金沢都市計画道路の変更（金沢市決定）

1. 都市計画道路中3・5・13号浅川線を次のように変更する。
2. 都市計画道路中7・6・1号卯辰山公園線を3・5・51号卯辰山公園線に名称を改め、次のように変更する。
3. 都市計画道路中3・5・2号金石桂町線を廃止する。

位置図

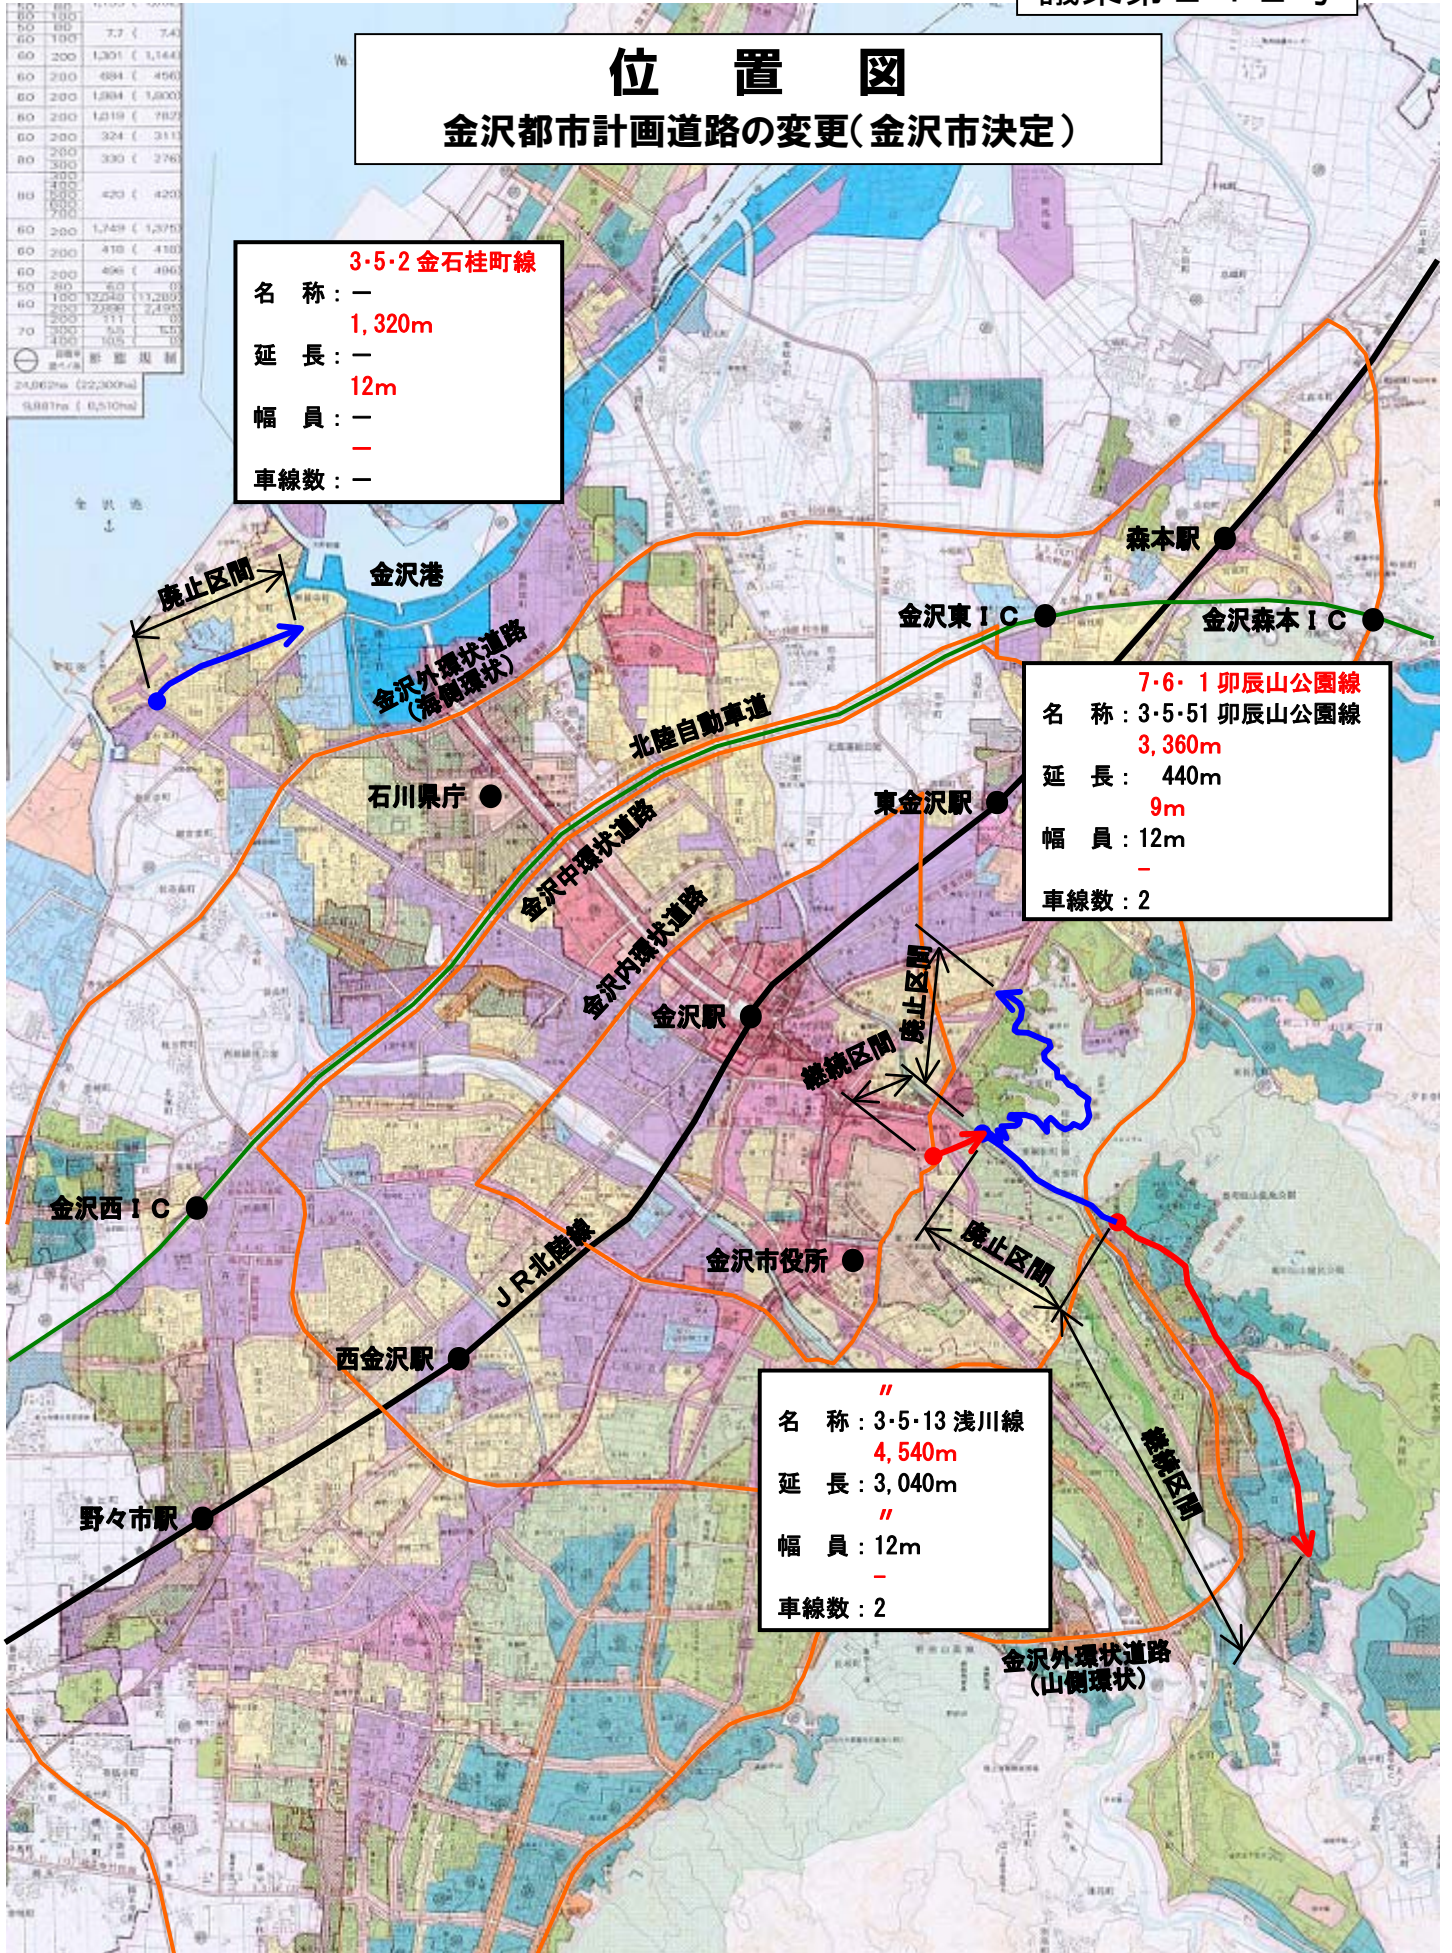
3-5-2 金石桂町線
 名称：—
 延長：1,320m
 幅員：12m
 車線数：—

7-6-1 卯辰山公園線
 名称：3-5-51 卯辰山公園線
 延長：440m
 幅員：9m
 車線数：2

名称：3-5-13 浅川線
 延長：4,540m
 幅員：12m
 車線数：2

計 画 図
金沢都市計画道路の変更(金沢市決定)

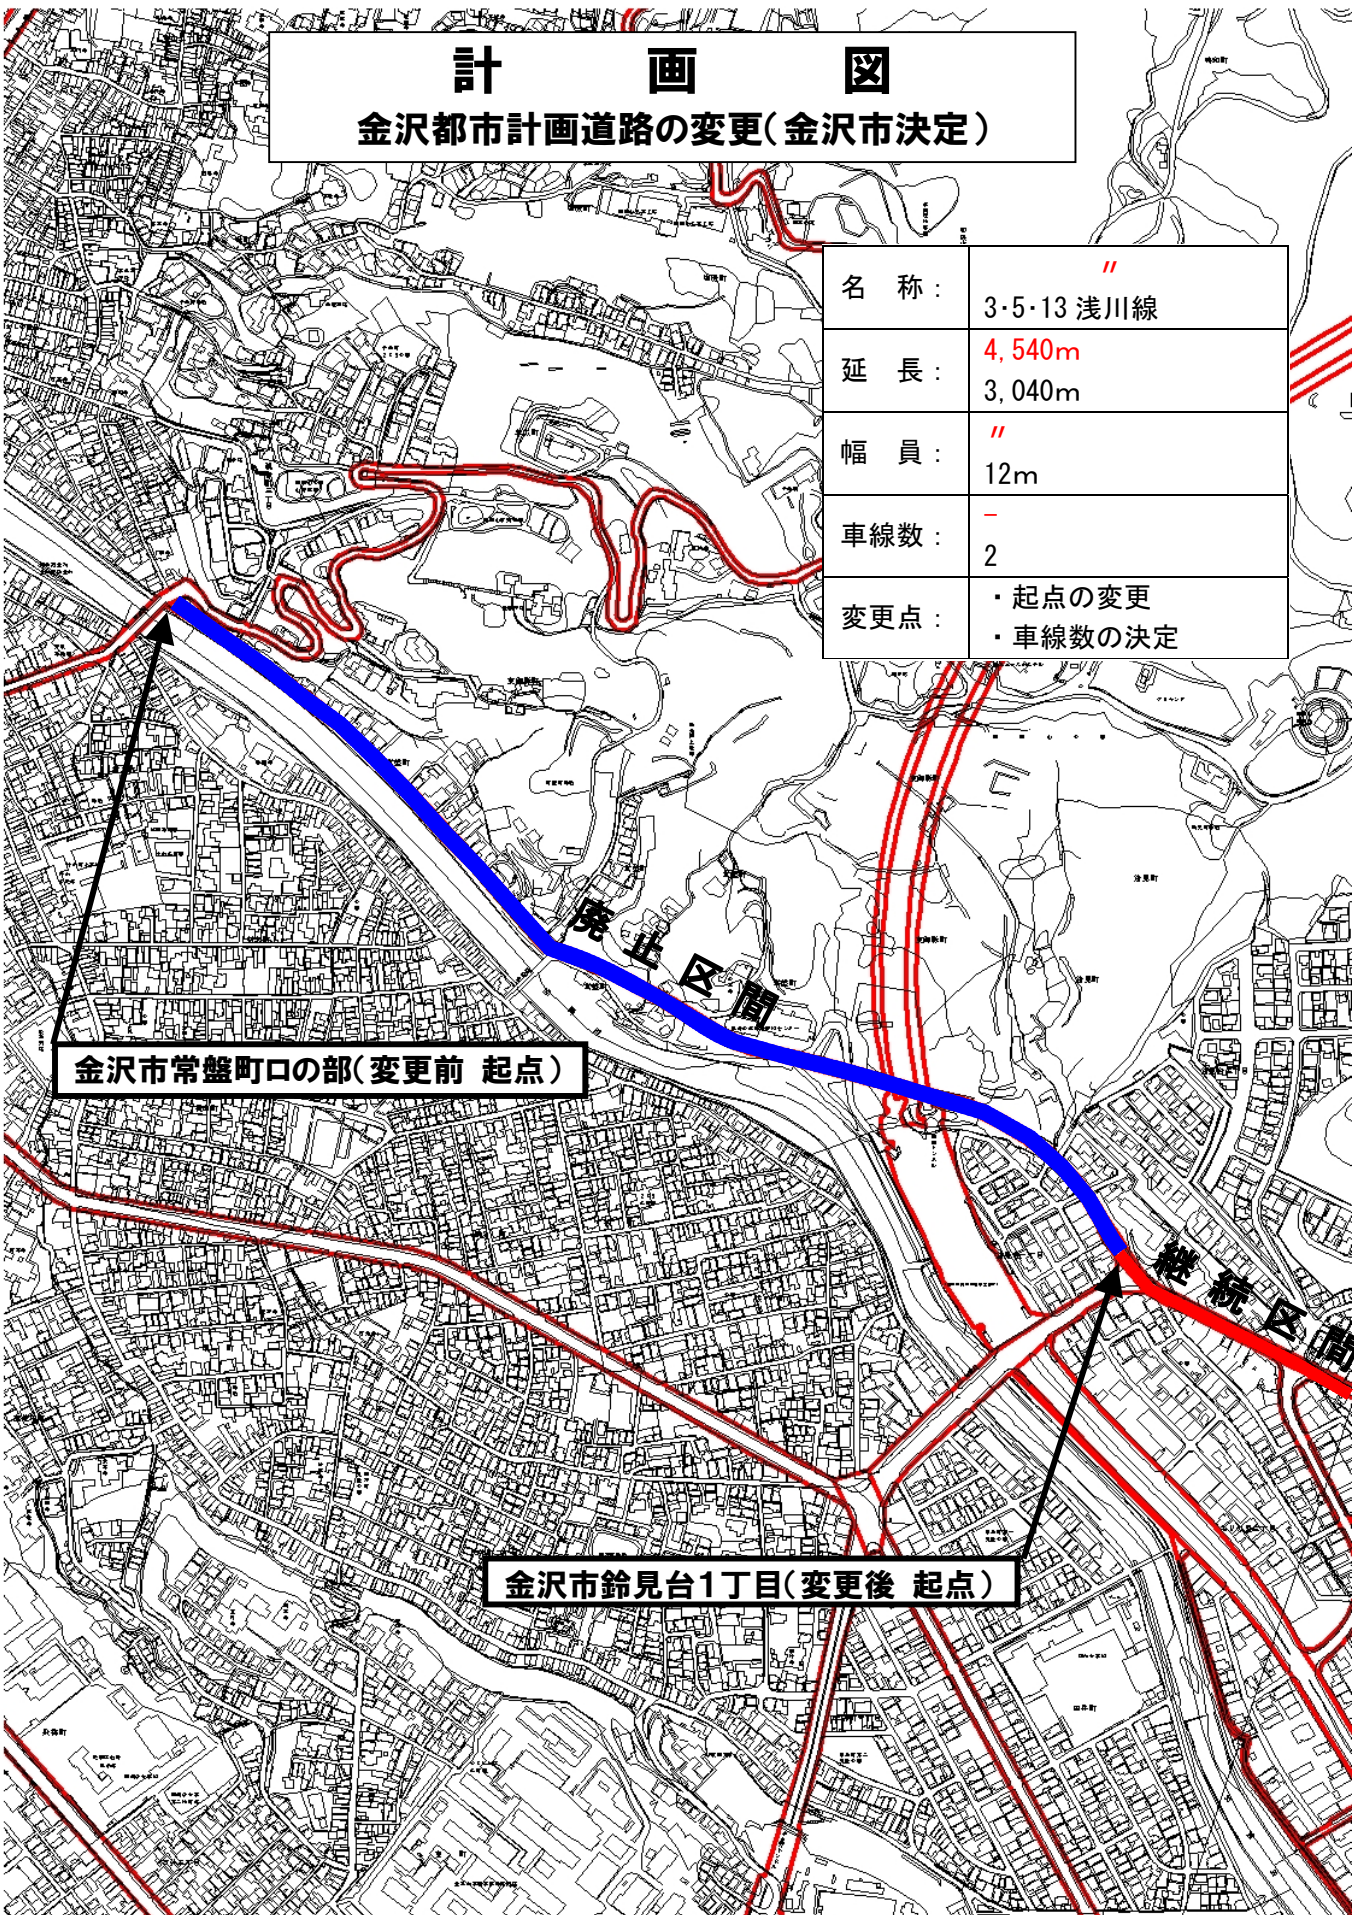
名 称 :	3・5・13 浅川線
延 長 :	4,540m 3,040m
幅 員 :	12m
車線数 :	2
変更点 :	・ 起点の変更 ・ 車線数の決定

金沢市常盤町口の部(変更前 起点)

金沢市鈴見台1丁目(変更後 起点)

計 画 図
金沢都市計画道路の変更(金沢市決定)

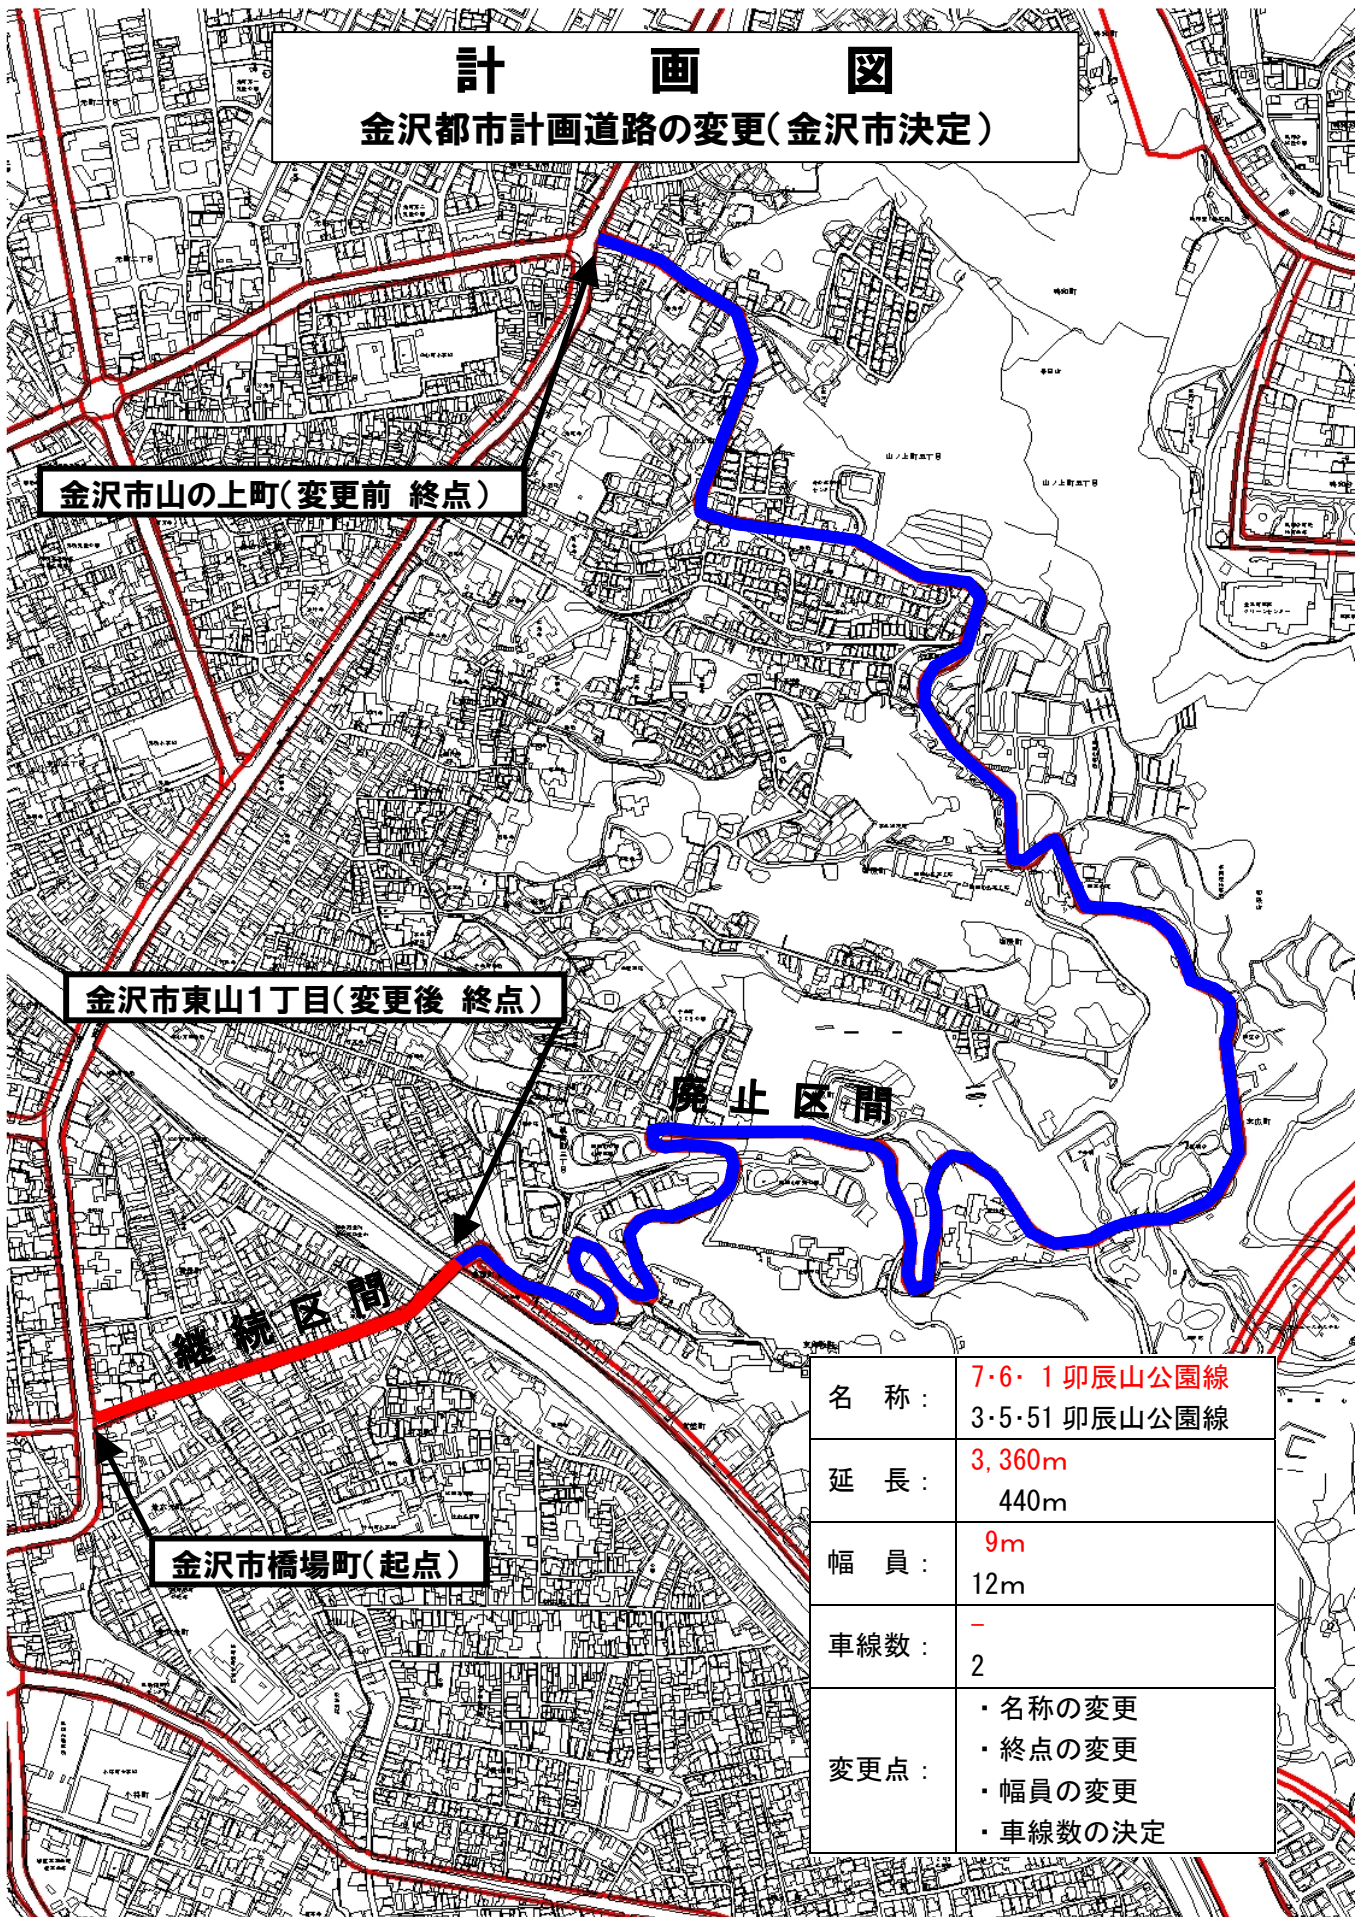
名 称 :	7・6・1 卯辰山公園線 3・5・51 卯辰山公園線
延 長 :	3,360m 440m
幅 員 :	9m 12m
車線数 :	- 2
変更点 :	<ul style="list-style-type: none"> ・ 名称の変更 ・ 終点の変更 ・ 幅員の変更 ・ 車線数の決定

計 画 図

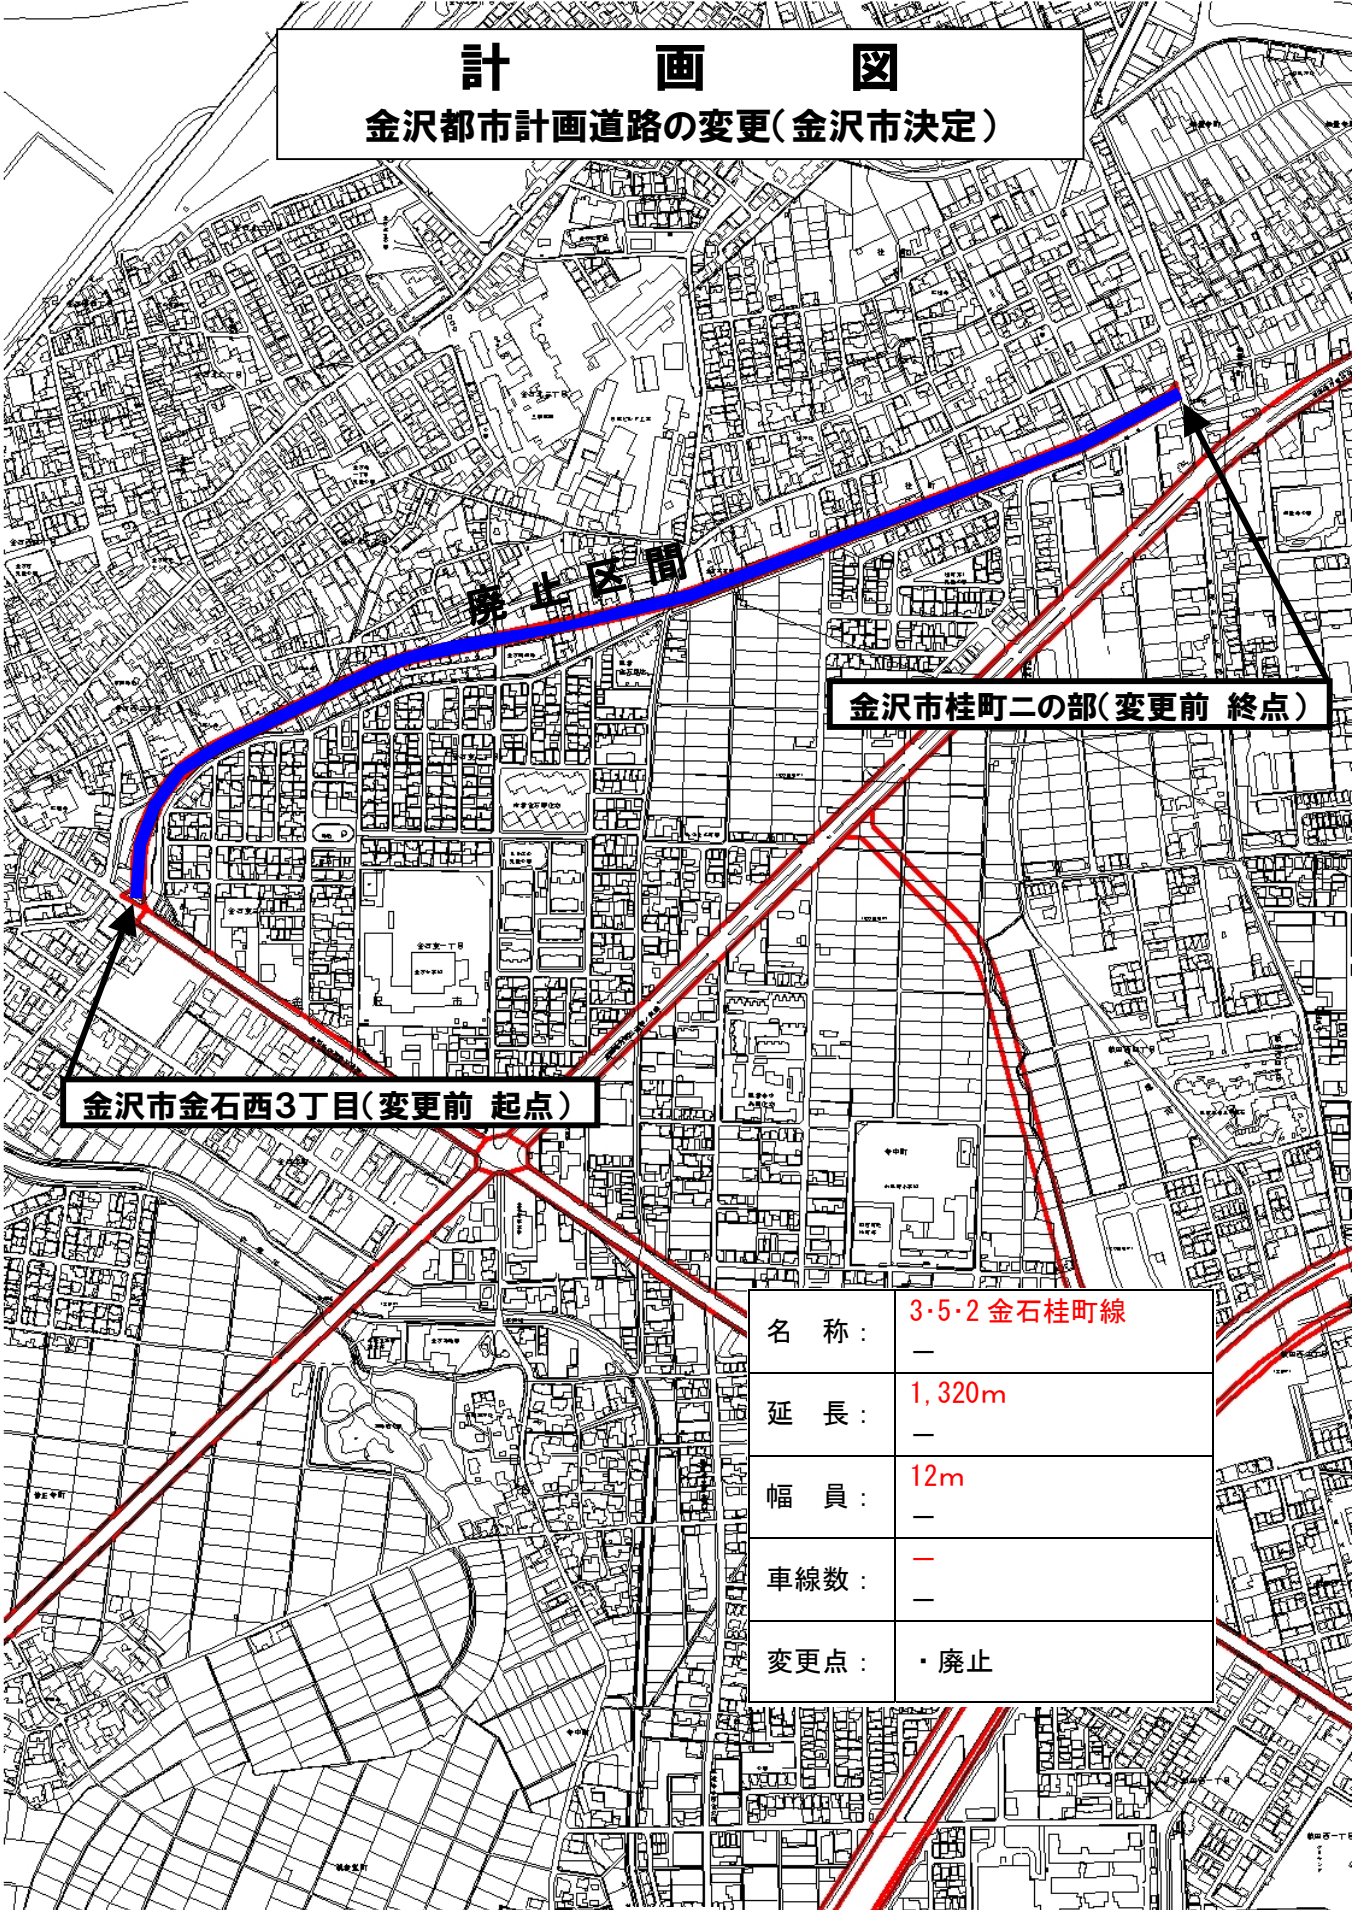
名 称 :	3・5・2 金石桂町線
延 長 :	1,320m
幅 員 :	12m
車線数 :	—
変更点 :	・ 廃止
